### PROGETTO DI FATTIBILITA' TECNICA ED ECONOMICA

### POTENZIAMENTO ED ELETTRIFICAZIONE DELLA LINEA BARLETTA-CANOSA DI PUGLIA

Riscontro alla richiesta di integrazioni della Commissione Tecnica VIA e VAS – nota prot. CTVA. REGISTRO UFFICIALE.U. 0001306 del 07/03/2022 e Riscontro alla richiesta di integrazioni del MIC – nota prot. 356-P del 08/03/2022

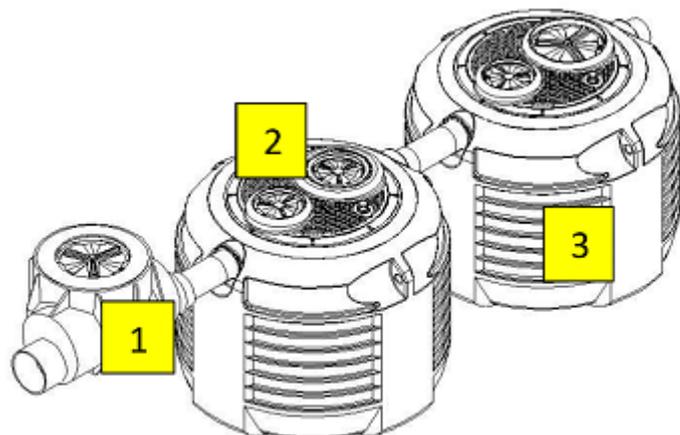
descrivere in maniera più approfondita le misure di mitigazione, quali in particolare i sistemi di accumulo e/o trattamento delle acque, relative alla fase di costruzione e di esercizio, atte a minimizzare gli impatti diretti e indiretti sulla matrice acque superficiali che potrebbero compromettere lo stato dei corpi idrici e di identificare tali misure in apposita cartografia.

*Si riporta poi nel seguito una descrizione tipologica di un possibile impianto che potrebbe essere previsto in cantiere dal futuro Appaltatore per la gestione delle acque:*

*Impianto di trattamento pioggia in continuo in manufatto di polietilene da interro, costruito nella tecnica di stampaggio rotazionale a spessore costante delle pareti. Il sistema è costituito da tre manufatti distinti:*

- *pozzetto scolmatore idoneo a separare le acque con portata eccedente quella massima di trattamento*
- *dissabbiatore modello corrugato con coperchio stampato per l'eliminazione delle sabbie*
- *deoliatore a coalescenza modello corrugato con coperchio stampato per l'eliminazione di olii e grassi*

*Il liquame in uscita dal manufatto potrà essere scaricato in acque superficiali o inviato a ulteriori fasi di trattamento. I manufatti sono dotati di sfiati, tronchetti in PVC ingresso e uscita liquami e tappi per l'ispezione e la manutenzione periodica.*

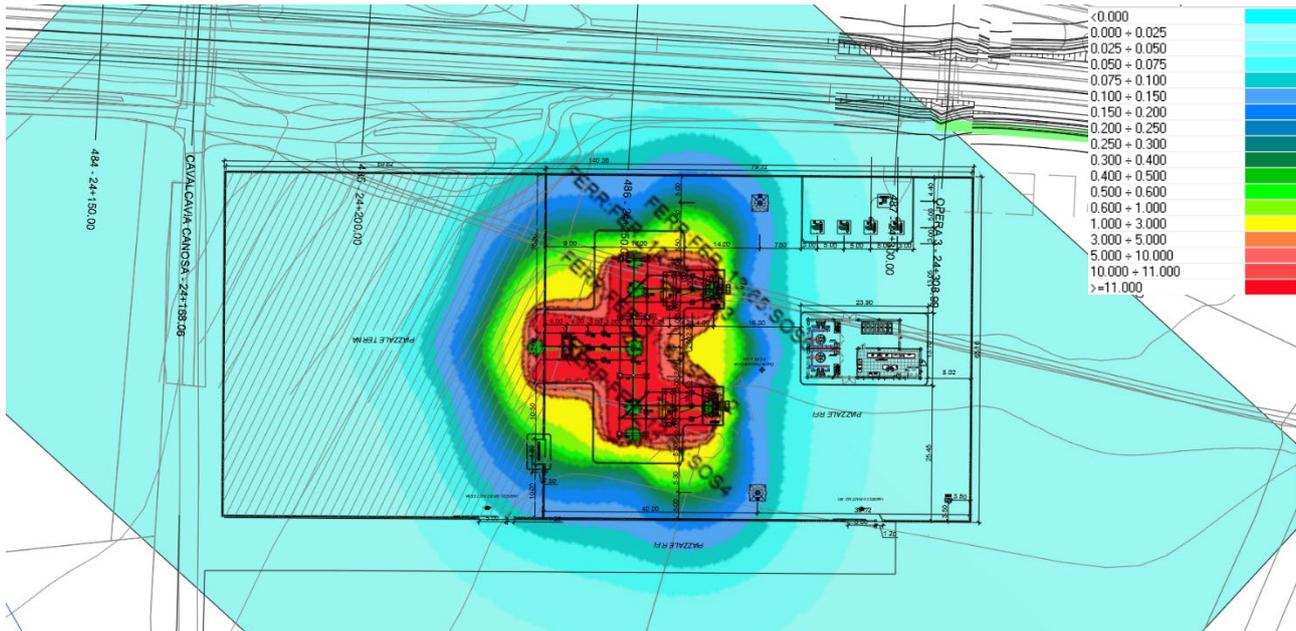
Per quanto attiene alla nuova SSE e dalle modifiche da operare nella SSE di Barletta e per il sistema di adduzione di energia previste dal progetto, si richiede al proponente di:

*Per quanto riguarda la SSE di Canosa non sono stati individuati recettori sensibili in prossimità dell'impianto, ma è stato comunque realizzato un modello di calcolo con l'ausilio del software commerciale WinEDT, implementando la configurazione geometrica ed elettrica degli impianti.*

*Nello studio si è fatto riferimento in via cautelativa alla condizione più gravosa, ipotizzando una corrente di fase pari a quella derivante dalla massima condizione di carico tollerabile da due gruppi da 5,4 MW in servizio e con carico equilibrato sulle tre fasi, considerando un sovraccarico massimo del 233% per 5 minuti. In particolare, supponendo che i gruppi di conversione sono contemporaneamente in servizio e che la tensione di rete è pari a 150 kV con un fattore di potenza pari a 0,95, ne consegue un valore di corrente delle sbarre del reparto AT di piazzale pari a 106 A.*

*Si precisa che nel calcolo effettuato non è stata considerata l'influenza degli elettrodotti di allaccio, di*
